# **Mémoire présenté à l'OCPM au sujet des projets d'aménagement du quartier St-Raymond et les abords du futur CUSM**

**Mémoire présenté par Daniel Guerra le 18 Mars 2013  
(Version révisée)**

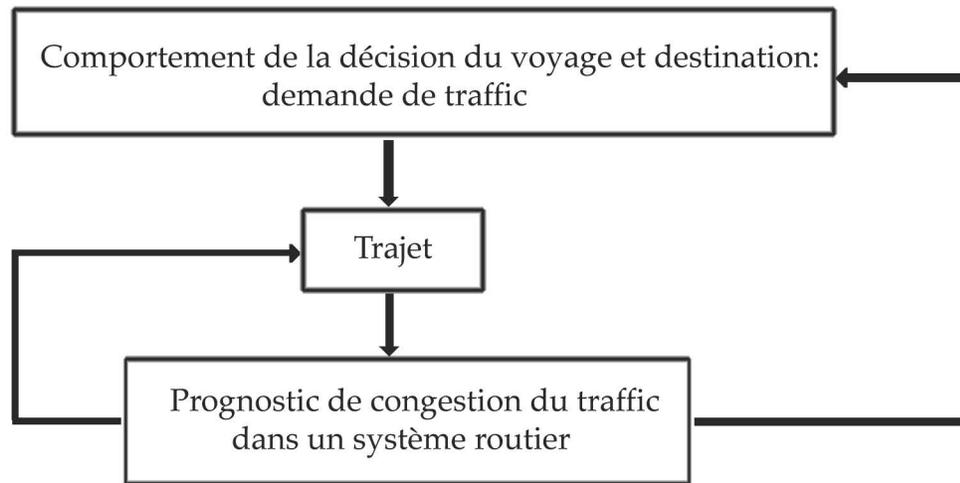
-le planigramme qui montre le comptage actuel de voitures passantes qui sert entre autre à la programmation des destinations des voitures à des trous! des voitures disparaissent comme i.e. sur Upper Lachine vers l'ouest 324 autos passent la jonction Addington mais seulement 301 arrivent à l'intersection Décarie alors que, avant l'ouverture de Crowley, on ne pouvait ni stationner ni tourner quelque part ni faire demi-tour! ou d'autres appairaient, comme sur De Maisonneuve...

-Dans les projections futures files d'attente et des temps d'attente fondent comme sur Sherbooke avant Marcil et entre Marcil et Girouard, alors que Marcil est à sens unique vers le nord et que quelques, peu, de voitures se greffent au trafic sur Sherbrooke et très peu tournent sur Marcil nord (d'un maximum de 565m à 143m!)

-On donne une note de service de E à la jonction Upper Lachine tournant à gauche vers le CUSM, donc de congestionnée avec un temps d'attente de 53 secondes et une file d'attente de 20 mètres! 20 m c'est 4, maximum 5 voitures, ce qui est congestionné, c'est Décarie Sud comme prévisible, même sans simulation...
